**AVIS RELATIF À LA PROTECTION
CONTRE LES EVENTUELS EFFETS NOCIFS ET NUISANCES
PROVOQUÉS PAR LES RAYONNEMENTS NON IONISANTS
GÉNÉRÉS PAR DES ANTENNES ÉMETTRICES STATIONNAIRES**

Commune : COURCELLES - Exploitant : PROXIMUS

Référence exploitant : 71FRR_01

Rapport n° 2166 / 2023

Figure 1 : Vue en plan des lieux de séjour et des points de contrôle

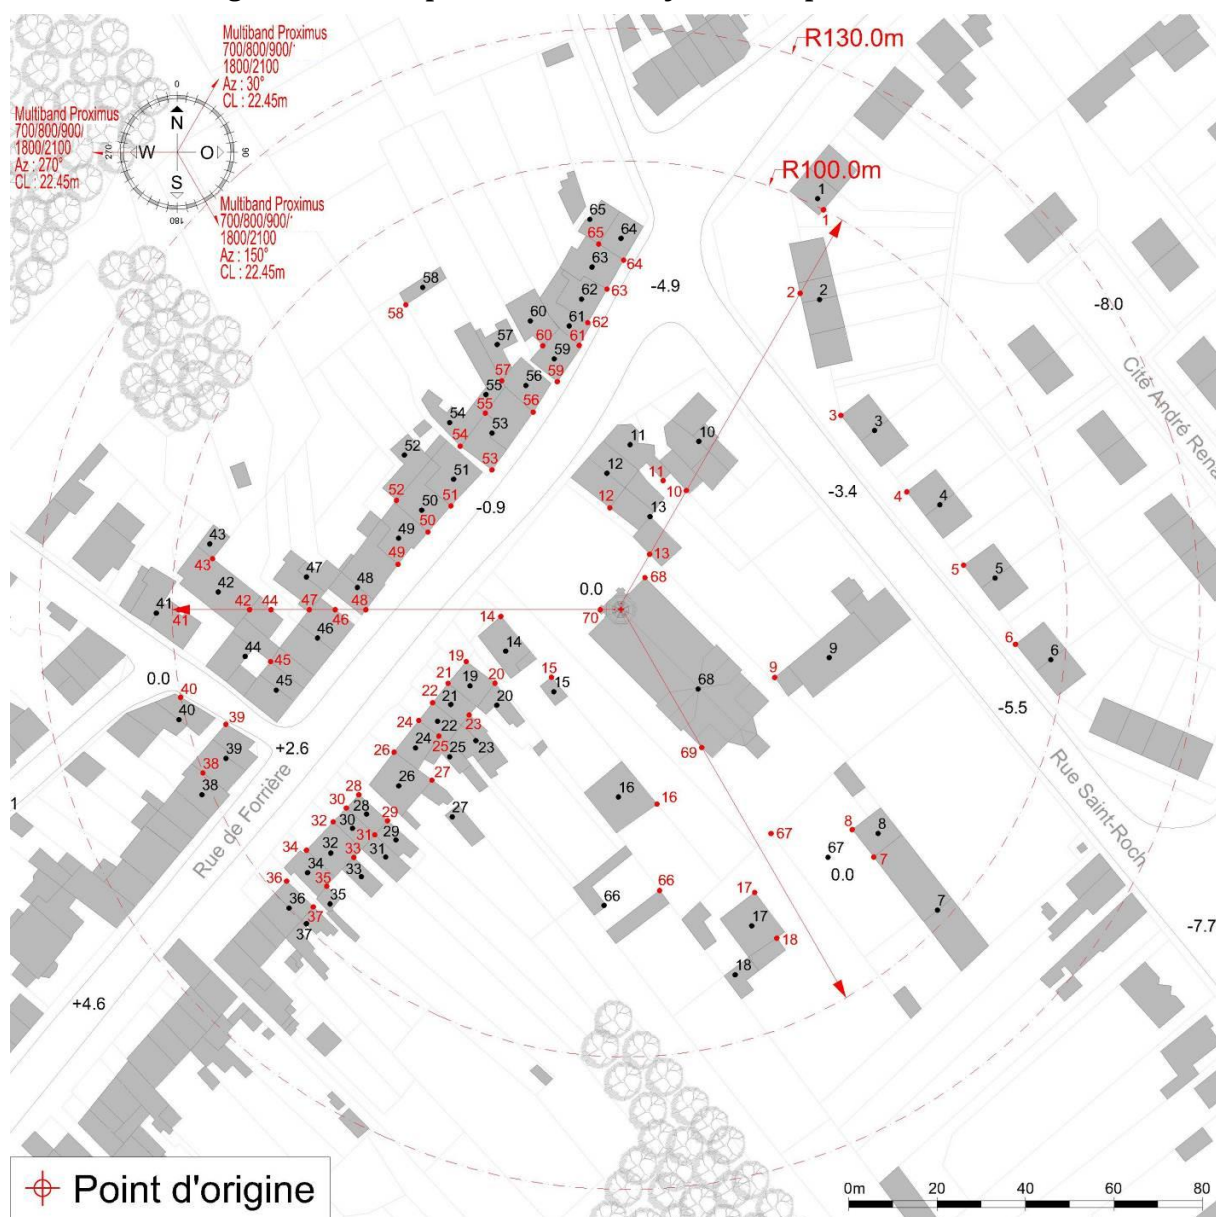
Les fréquences d'émission, la puissance rayonnée par chacune des antennes et leur gain permettent de déterminer le rayon de la zone à analyser. Tout dépassement de la limite par installation est exclu en dehors de cette zone. Le tableau 2 reprend les 35 LS² pour lesquels l'indice d'exposition est le plus élevé. Les différentes colonnes indiquent :

- le numéro du point de contrôle repris sur un des plans de la figure 1;
- le numéro du LS dans lequel se trouve le point de contrôle de la 1^{ère} colonne ;
- l'atténuation d'obstacle prise en compte pour le calcul de l'indice d'exposition dans le LS ;
- le résultat du calcul de l'indice d'exposition.

N° point de contrôle	LS	Atténuation (dB)	Indice d'exposition relatif à la limite par installation IE_i
45	LS45	3,0	0,289
7	LS7	3,0	0,248
39	LS39	3,0	0,192
46	LS46	3,0	0,186
44	LS44	3,0	0,184
41	LS41	3,0	0,182
40	LS40	3,0	0,171
30	LS30	3,0	0,156
28	LS28	3,0	0,154
43	LS43	3,0	0,151
8	LS8	3,0	0,148
32	LS32	3,0	0,147
38	LS38	3,0	0,145
49	LS49	3,0	0,134
42	LS42	3,0	0,131
1	LS1	3,0	0,127
26	LS26	3,0	0,124
18	LS18	3,0	0,123
34	LS34	3,0	0,119
2	LS2	3,0	0,119
47	LS47	3,0	0,109
33	LS33	3,0	0,097
48	LS48	3,0	0,097
36	LS36	3,0	0,096
35	LS35	3,0	0,093
31	LS31	3,0	0,088
37	LS37	3,0	0,084
29	LS29	3,0	0,072
17	LS17	3,0	0,070
24	LS24	3,0	0,059
67	LS67	0,0	0,051
50	LS50	3,0	0,051
21	LS21	3,0	0,048
64	LS64	3,0	0,047
6	LS6	3,0	0,035

En ce qui concerne les antennes de l'installation mentionnées dans le tableau 1, la distance maximale à laquelle la limite pourrait être atteinte, à l'extérieur, est égale à 63,4 m. S'il n'y a pas de LS à une distance inférieure, les antennes respectent forcément la limite d'immission.

Dans le cas des LS situés à l'intérieur des bâtiments, une atténuation d'obstacle est prise en compte et il en résulte que la distance maximale à laquelle la limite pourrait être atteinte se réduit à 44,9 m.

Figure 2 : Vue en plan des installations d'antennes dans un rayon de 300 mètres autour de l'installation faisant l'objet de la demande d'avis

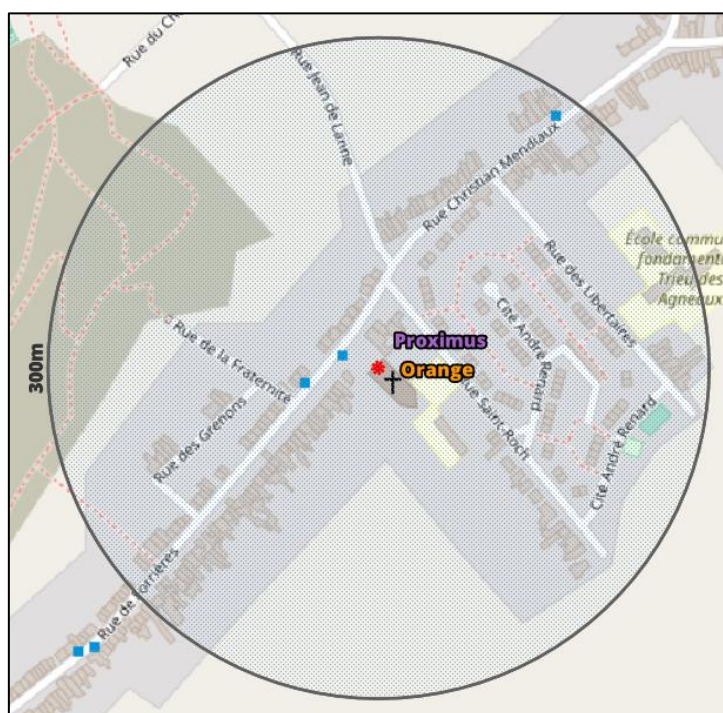
Le plan en projection verticale de la figure 2 indique la localisation des antennes actives éventuelles visées par le décret et situées dans un rayon de 300 mètres autour de l'installation référencée dans le paragraphe 2. Les données de localisation de ces antennes et les avis correspondant sont accessibles via le cadastre en ligne des antennes émettrices stationnaires⁶.

Compte tenu du nombre d'installations localisées dans la figure 2, il apparaît que l'intensité du rayonnement électromagnétique généré, dans les lieux de séjour situés à proximité de l'installation référencée dans le paragraphe 2, par l'ensemble des antennes émettrices stationnaires de l'ensemble des exploitants du même site d'antennes émettrices stationnaires respecte la limite fixée à l'article 4, § 2 du décret.
